**Avis délibéré de l’Autorité environnementale  
sur le campus hospitalo-universitaire Grand  
Paris Nord à Saint-Ouen-sur-Seine (93) et la  
mise en compatibilité du plan local d’urbanisme  
intercommunal de l’établissement public  
territorial Plaine Commune**

**n°Ae : 2021-05**

Avis délibéré n° 2021-05 adopté lors de la séance du 21 avril 2021

Figure 2 : Schéma d'intention (Source : dossier)

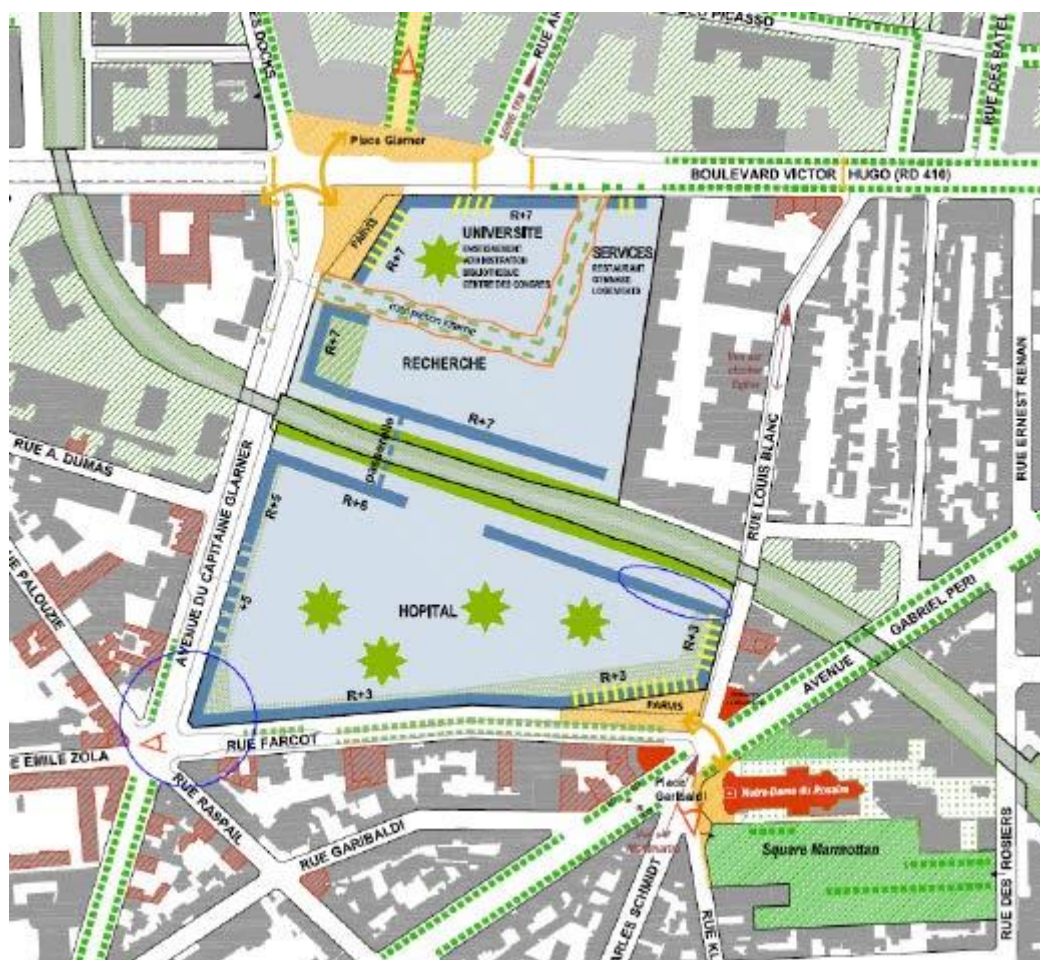
À ce stade, les deux parties apparaissent peu liées : situation de part et d'autre de la voie ferrée, maîtrises d'ouvrage distinctes, entrées à l'opposé l'une de l'autre, peu de mutualisations d'espaces

Trois scénarii sont récapitulés pour l'aménagement du campus amenant au schéma représenté figure 2 sans établissement d'un plan masse.

L'hôpital est prévu suivant une logique monobloc avec un socle intégrant le plateau médicotechnique. Aucun plan masse ne figure au dossier en dehors de l'annexe relative à l'étude acoustique. Le schéma d'intention est elliptique (cf. figure 2). Seule l'organisation des plateaux

superposés figure au dossier, comme si cette organisation était générique. L'intégration urbaine, postulée, n'est pas démontrée par le dossier. L'étroitesse de la parcelle retenue pour le site hospitalier interdit de lui intégrer l'hôtel hospitalier, essentiel à l'orientation ambulatoire du site, et la maison des patients. Elle interdit également pour la partie hospitalière toute évolution de l'aménagement en dehors du bâti déjà prévu. Le dossier présenté n'évoque ni maison des familles ni logements pour les étudiants.

***– d'inclure une analyse multicritères explicitant la démarche d'examen des variantes, incluant la mise aux normes des hôpitaux existants, les raisons du choix du site retenu et de préciser les raisons qui ont conduit à retenir son périmètre ;***

***– d'indiquer comment toutes les activités constitutives du projet pourront être accueillies, a fortiori en respectant l'unité de lieu invoquée.***
